Pracovní společnost nastavkových včelařů CZ, o.s.

Odpovědi č. 1 na dotazy uchazečů o zakázku č. 46/2014/3.2

Dodávka školicích pomůcek - úly

Nástavek – bok:

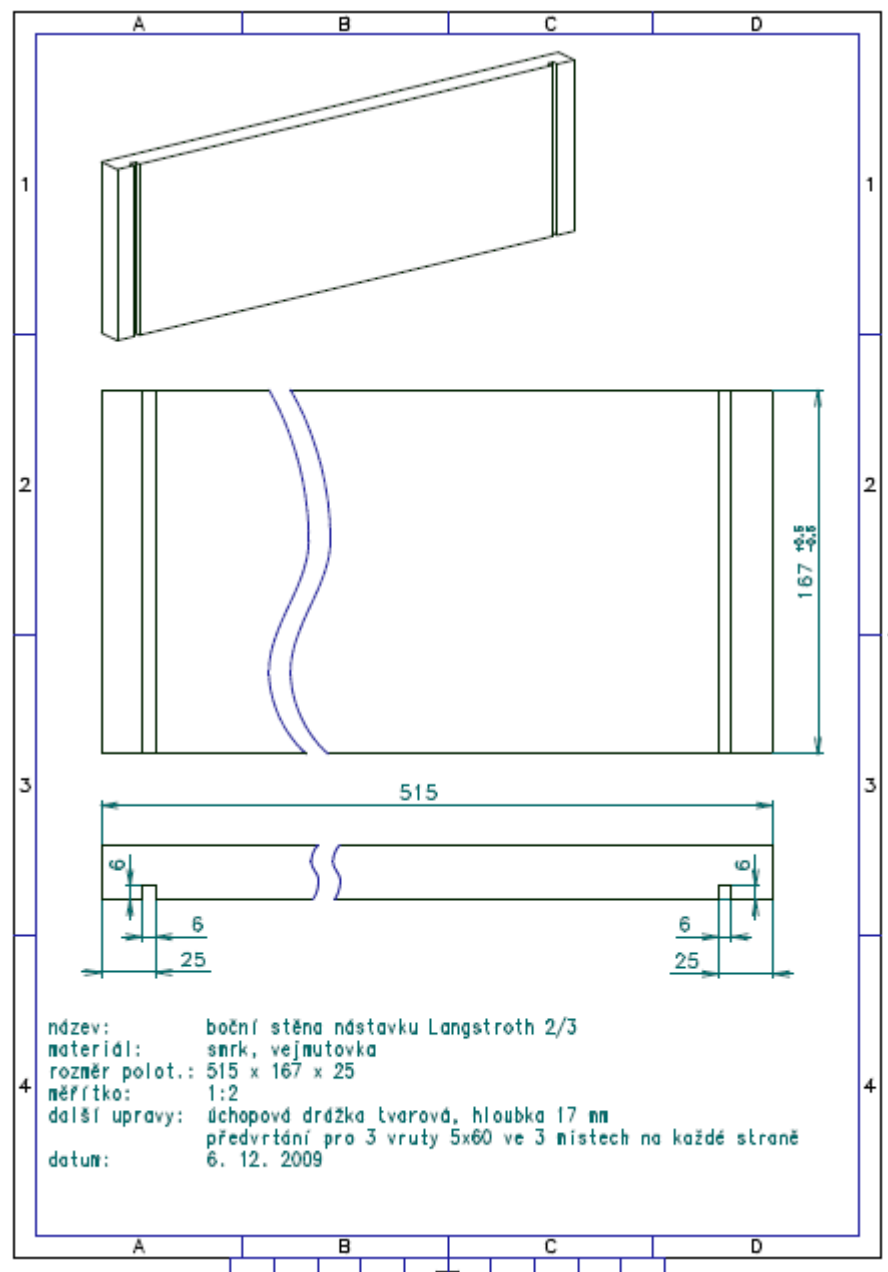
Prosím vás o zaslání výkresové dokumentace k jednotlivým dílům z důvodů nedostatečné specifikace uvedené v textu zadávacího řízení.

Nejedná se o otázku, ale o požadavek. Zadavatel opakuje, že uchazeč provede nacenění konstrukční řešení splňující kritéria technické specifikace dle Přílohy č. 1. V případě některých konstrukčních prvků těmto kritériím vyhovuje více technických provedení (např. úlová dna), tak jako je u některých prvků možno zvolit materiál dle zvyklostí výrobce (např. PVC pro dělicí přepážku). Proto součástí nabídky není u všech prvků přesný technický výkres. Na základě dotazu uvádíme technický výkres nástavku – závazný je pro uchazeče rozměr (vnější, vnitřní, drážka pro uložení rámků), nikoli nákres spojů, které jsou v technické specifikaci popsány odlišně a variantně:
